Land Burgenland

Abteilung 2 - Landesplanung, Gemeinden und Wirtschaft
Referat Anlagen

Betreff: Genehmigungsbescheid Batteriespeicher Eisenstadt

B E S C H E I D

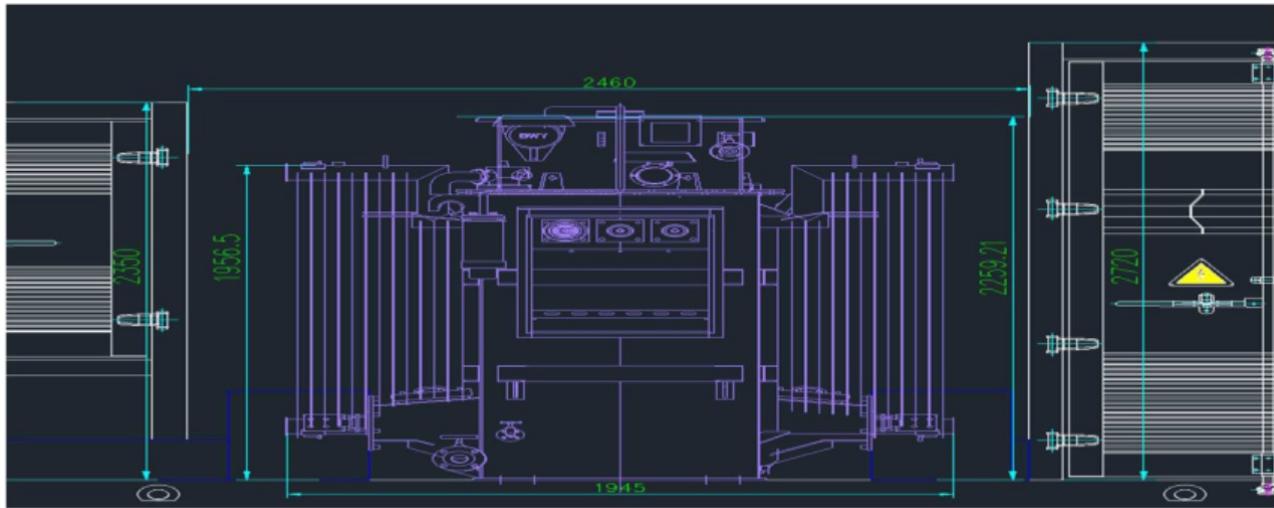
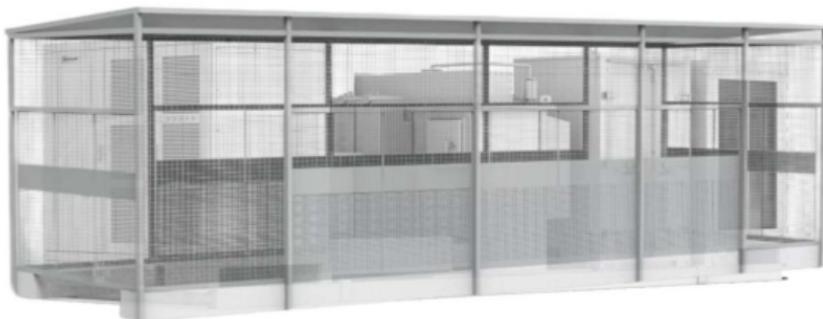
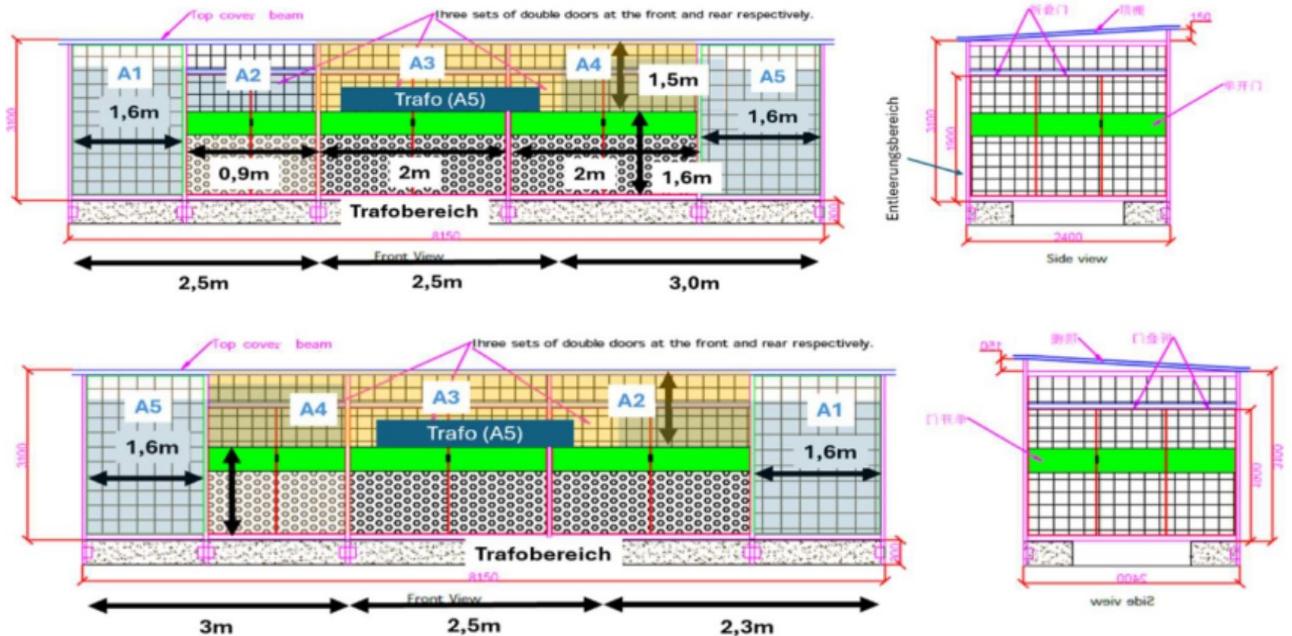
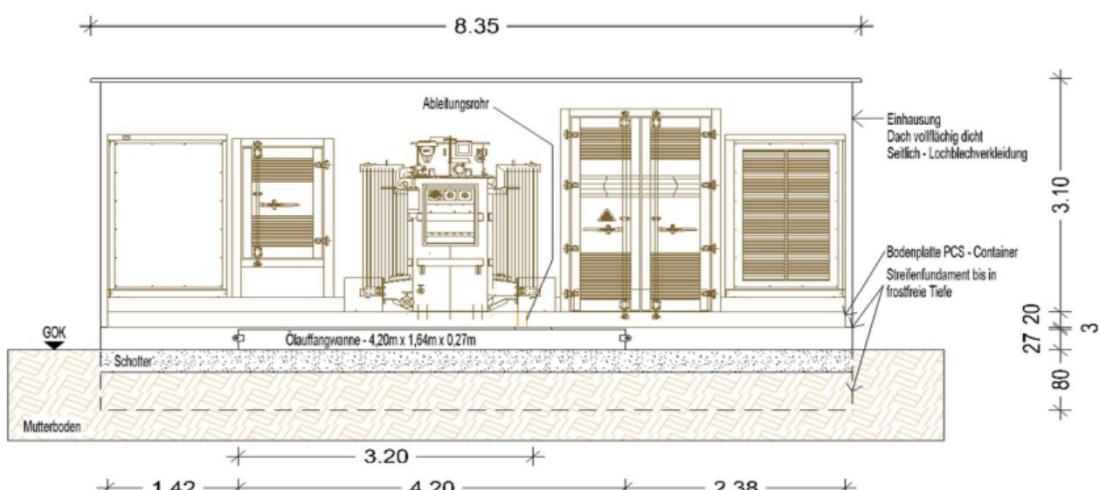
Die geplante Auffangwanne des Speichercontainers ist ausreichend dimensioniert. Die **Auffangwanne des Trafos ist zu klein dimensioniert**, da der Schlagregen zu wenig berücksichtigt wurde. Dieses Manko kann mittels Auflage durch Vergrößerung der Auffangwanne, Vergrößerung der Überdachung oder Verkleinerung der regenbeaufschlagten Gitterflächen ausgeglichen werden.
